ヨドガレージ・ラヴィージュ VGC型 シャッター色 リニューアルの件

株式会社 淀川製鋼所

◆正面基礎部・切欠寸法の変更

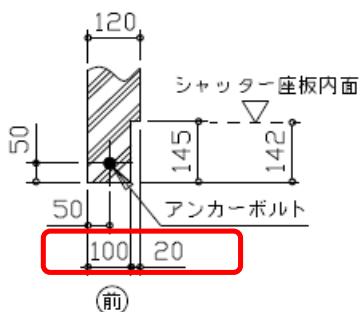
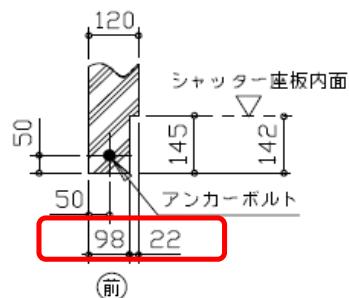
シャッター色リニューアルに合わせて、シャッターのスラット断面・レールが変更となるため、

基礎のシャッター部分の切欠寸法が変更となりますので、ご注意お願いします。

シャッター色リニューアル前

シャッター色 リニューアル後
